ПАСПОРТ ДОСТУПНОСТИ

**объект: Федеральное государственное образовательное бюджетное учреждение
высшего образования «Финансовый университет при Правительстве
Российской Федерации». Общежитие студентов
Адрес: г. Москва, ул. Коломенский проезд, д. 17**

АКТ ОБСЛЕДОВАНИЯ
объекта социальной инфраструктуры
К ПАСПОРТУ ДОСТУПНОСТИ ОСИ
№ _____

Фото 19

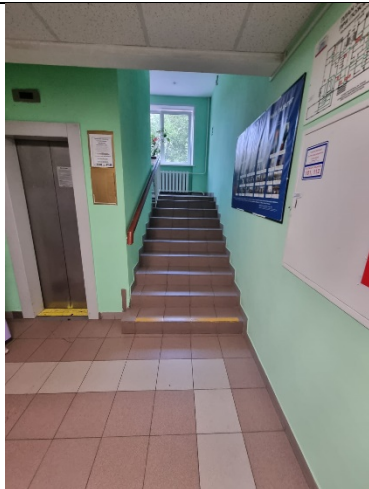
или стационарной форме предоставления социальных услуг)					
Информирование о предоставляемых социальных услугах с использованием русского жестового языка (сурдоперевода) (при полустационарной или стационарной форме предоставления социальных услуг)	наличие	отсутствие			ст. 19 ФЗ от 28.12.2013 № 442-ФЗ
Контрастный цвет средств визуальной информации	наличие	отсутствие		Произвести монтаж контрастной маркировки	п. 6.4.1
Эвакуационные знаки пожарной безопасности	наличие	наличие		-	п. 6.5.5
Навесные препятствия на путях движения (при наличии)	закругленные края	отсутствие		-	п. 6.2.6
	не более 0,1 м (не более 0,3 м от отдельно стоящей опоры)			-	п. 6.2.6
	наличие барьеров, ограждений			-	п. 6.2.6
